à Rivery le 22 août 2017

Avec pour objectif de parfaire le projet d'assainissement pluvial du futur dépôt de bus de la métropole, mieux protéger la qualité des eaux du sous-sol et éviter les désordres hydrauliques supplémentaires sur la voirie et les espaces d'activités en aval du projet, je vous soumetts plusieurs constatations auxquelles il me semble nécessaire d'apporter une réponse dans la conception finale du projet.

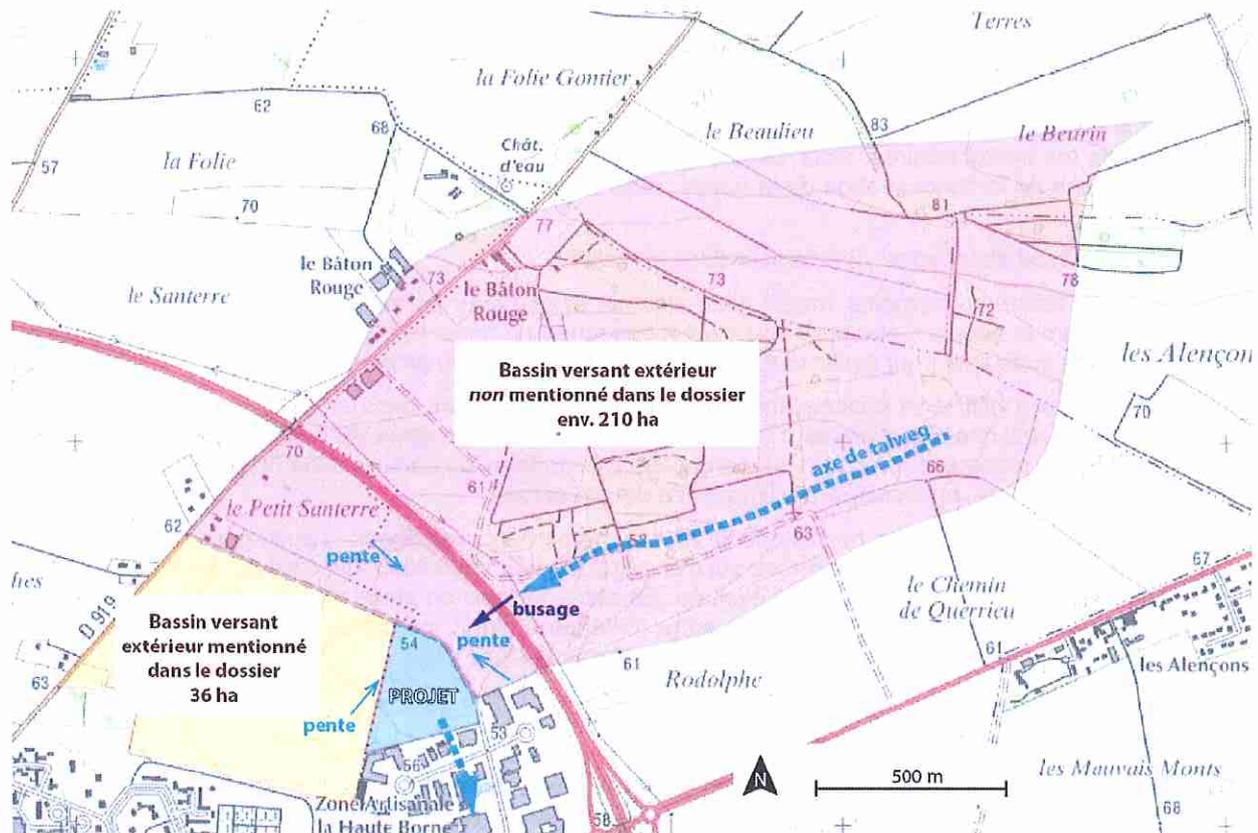
En outre, la rocade elle-même ne constitue pas une interruption du bassin versant. En fond de talweg, en amont du projet, la continuité hydraulique a été rétablie sous la rocade par busage (vérifié sur place). Ainsi, le bassin versant extérieur au projet n'est pas de 36 ha, comme annoncé dans le dossier, mais de près de 240 ha (crêtes, talweg et pentes déterminés d'après les courbes de niveau de la carte IGN - figure suivante).

Bien que les eaux de la rocade et celles issues du busage sous la rocade sont vraisemblablement collectées par un fossé (à vérifier), celui-ci n'a pas d'autre exutoire que la parcelle en amont immédiat du projet.

- de prendre en compte l'intégralité du bassin versant extérieur dans l'analyse des incidences du projet, contrairement à ce qui a été fait, y compris en cas de précipitations importantes susceptibles d'apporter des terres vers le site,
- d'avoir un engagement que le fond des ouvrages d'infiltration « aériens » sera enherbé sur une épaisseur de sol assurant un minimum de filtration des eaux collectées avant leur infiltration dans le sous-sol crayeux.
